**OFFENER
ZWEISTUFIGER
PLANUNGSWETTBEWERB**

**für die
Neugestaltung der Schulzone Rabland**

**PROTOKOLL KOLLOQUIUM UND
BEANTWORTUNG RÜCKFRAGEN, STUFE 2**

**VERBALE COLLOQUIO E
RISPOSTE QUESITI, 2° GRADO**

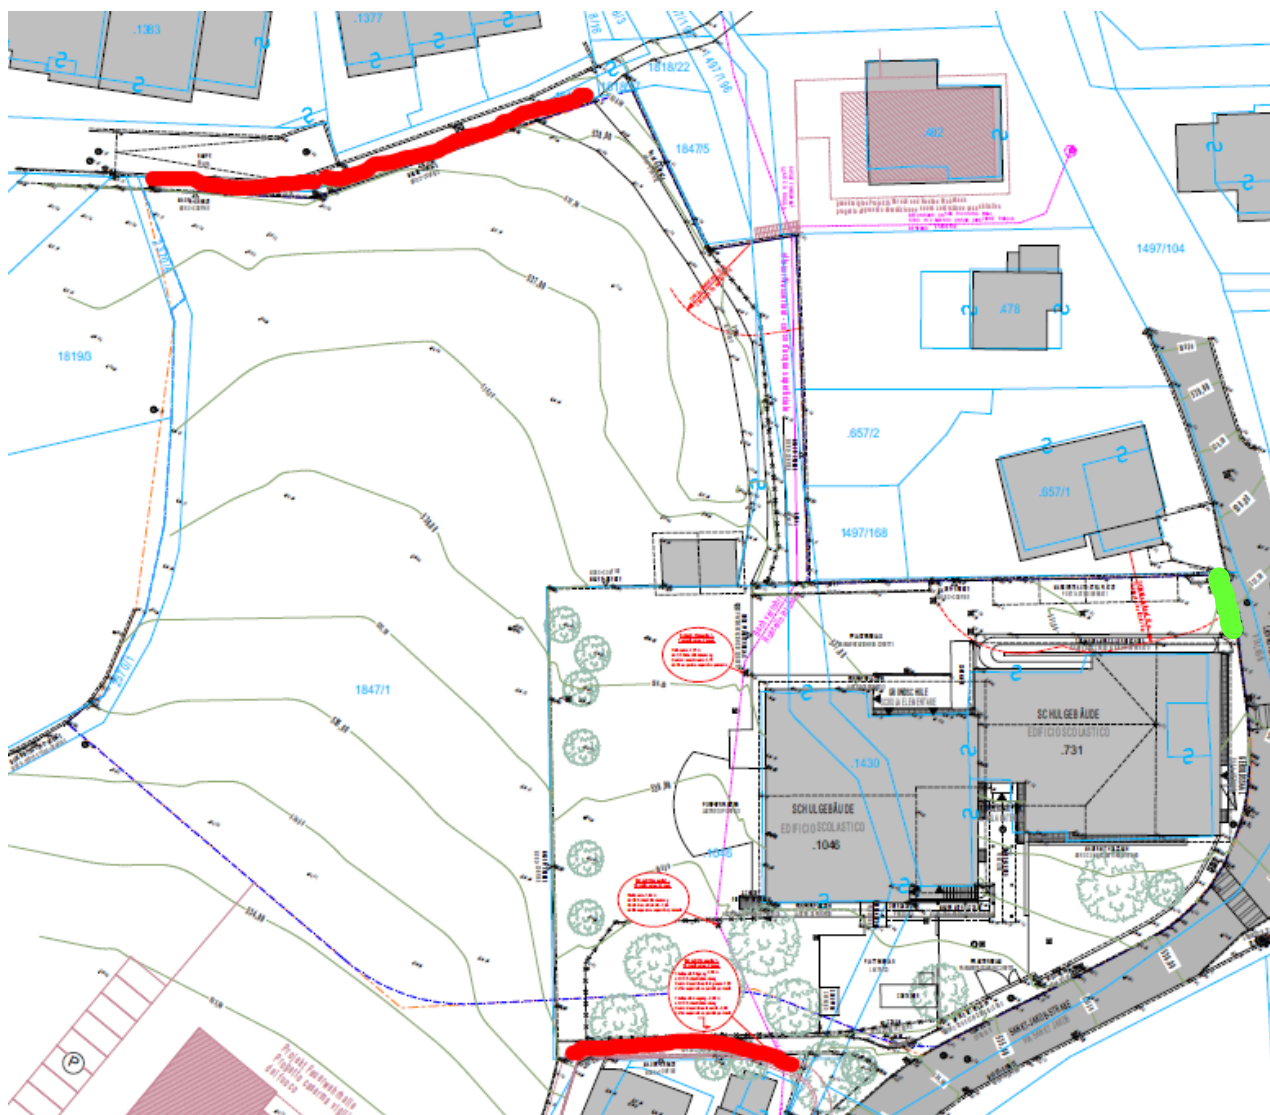
Frage Nr. B-9:

Durchwegung: Es wird um Angabe des genauen Start- und Zielpunktes für die Wegverbindung Nord-Süd gebeten, die das Gelände quert.

Quesito n. B-9:

Percorsi d'attraversamento: si richiede di indicare il punto esatto di partenza e di arrivo del percorso di collegamento nord-sud che attraversa il sito.

Antwort Nr. B-9:

Start- und Zielpunkt können entwurfsabhängig in den im nachfolgenden Planausschnitt markierten Bereichen festgelegt werden. Der Weg muss den Fußweg im N mit dem Gehsteig der Zufahrtsstraße zur Feuerwehr verbinden. Siehe auch

Risposta n. B-9:

I punti di partenza e d'arrivo possono essere definiti in funzione del progetto, all'interno dei tratti indicati in rosso nel seguente estratto planimetrico. Il collegamento deve unire il percorso pedonale a Nord con il marciapiede

Punkt B 5.2 der Wettbewerbsauslobung. Ergänzend wird darauf hingewiesen, dass die Nord-Süd-Verbindung und der Zugang von der Lahnstraße (in Ost-West-Richtung; Startpunkt in grün markiert) miteinander verbunden sein müssen.

della strada d'accesso ai Vigili del Fuoco. Vedi anche punto B 5.2 del disciplinare di concorso. Ad ulteriore chiarimento si aggiunge che il percorso nord-sud e l'accesso dalla Via Lahn (in direzione est-ovest; punto di partenza indicato in verde) devono essere collegati tra loro.
